Objet : Information de sécurité et correction de dispositif sur le moniteur PrisMax V2

Moniteur impacté : PrisMax, V2 ROW

Code produit : 955558

INFORMATION IMPORTANTE DE SECURITE CORRECTION DE DISPOSITIF

Schéma 1 : Photos du moniteur PrismaMax et des fissures au niveau du logement de la pompe à sang

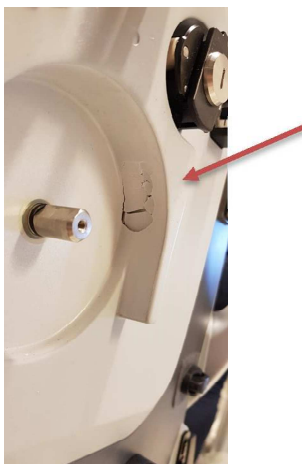
Description du problème Baxter a identifié que certains moniteurs PrismaMax pouvaient à l'usage présenter des fissures au niveau du logement de la pompe à sang (cf. schéma 1). Une variation d'épaisseur du matériau de cette zone spécifique du panneau avant du moniteur est à l'origine de ces fissures. Afin d'éviter tout problème, les panneaux avant des moniteurs listés en annexe 1 de ce document vont être remplacés.

Une fissure au niveau du logement de la pompe à sang peut provoquer une occlusion insuffisante de celle-ci.

Si la fissure se produit avant le traitement, l'appareil ne réussira pas les auto-tests au démarrage. Si la fissure se produit pendant le traitement, la session sera interrompue. Dès l'apparition de fissure au niveau du logement de la pompe à sang, le moniteur ne doit pas être utilisé sans la correction effectuée par le service technique de Baxter.

1. Les professionnels de santé peuvent continuer à utiliser en toute sécurité les moniteurs PrisMax impactés **sous réserve que** ces dispositifs ne présentent pas de fissure au niveau du logement de la pompe à sang. Dans le cas où le fonctionnement du moniteur est impacté par ce défaut, l'utilisateur sera averti par les alarmes **T0850, T0525 ou T0602**.

2. Le service technique de Baxter va vous contacter pour définir le plan d'actions et organiser le retour des moniteurs dans les ateliers Baxter pour effectuer la correction. Si besoin, un dispositif de remplacement vous sera prêté. En cas d'alarme, veuillez contacter le service technique de Baxter.
